**Avis délibéré de l’Autorité environnementale sur
la RN13 – déviation sud-ouest d’Évreux – section
Les Fayaux / Cambolle (27)**

n° Ae : 2020-50

Avis délibéré n° 2020-50 adopté lors de la séance du 2 décembre 2020

Figure 2 : Les sections du contournement d'Évreux : sud-ouest en bleu, sud en orange, et en rouge le raccordement au contournement sud restant à faire (source : dossier)

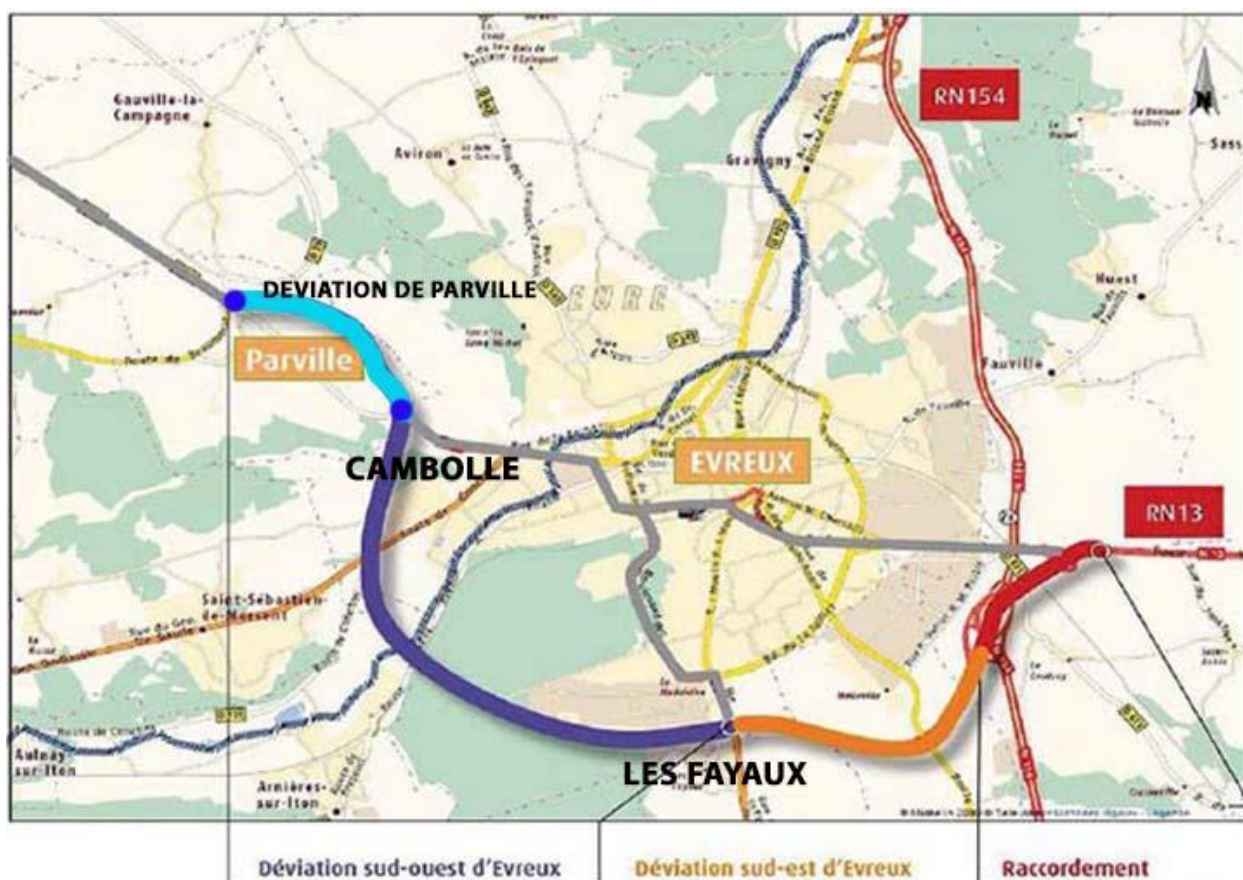
L'étude d'impact présentée ne porte que sur la section sud-ouest ou « Cambolle – Les Fayaux », qui s'inscrit plus globalement dans le contournement par le sud de l'agglomération ébroïcienne par la RN13, qui constitue un projet au sens de l'article L. 122-1 du code de l'environnement. La notion de programme de travaux évoquée dans l'étude d'impact, en vigueur à la genèse du projet, a en effet laissé la place à une définition plus extensive des projets dans le code de l'environnement, conformément à la directive « Projets ». Pour en tenir compte, il conviendrait de compléter l'étude d'impact par une présentation des opérations déjà réalisées, de leur bilan environnemental (évolutions constatées des trafics, superficies consommées par type d'occupation des sols, compensations mises en place, résultats des suivis...), et des opérations restant à faire.

L'Ae recommande de faire porter l'étude d'impact sur le projet d'ensemble de déviation par le sud d'Évreux, en tenant compte des opérations déjà réalisées et de leurs bilans environnementaux.

Figure 5 : Coupe d'une buse de l'ouvrage de décharge hydraulique de la vallée de l'Iton (source : dossier)

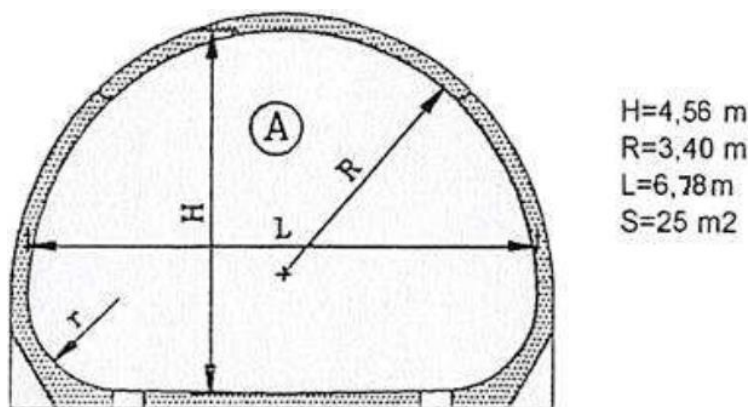
Concernant le franchissement de la vallée de l'Iton, un double ouvrage de décharge hydraulique (permettant de préserver une certaine transparence de l'ouvrage en cas de crue) est prévu. Il comporte deux séries de buses de grande taille, pour un total de seize buses en béton. L'effet paysager pourrait être à la fois monumental et inesthétique, mais le dossier n'en présente pas de simulation visuelle.

L'Ae recommande de présenter un photomontage de l'intégration de l'ouvrage de décharge hydraulique dans la vallée de l'Iton, de définir des mesures pour assurer une meilleure intégration paysagère du projet à cet endroit, voire d'envisager le prolongement du viaduc pour réduire l'impact visuel.
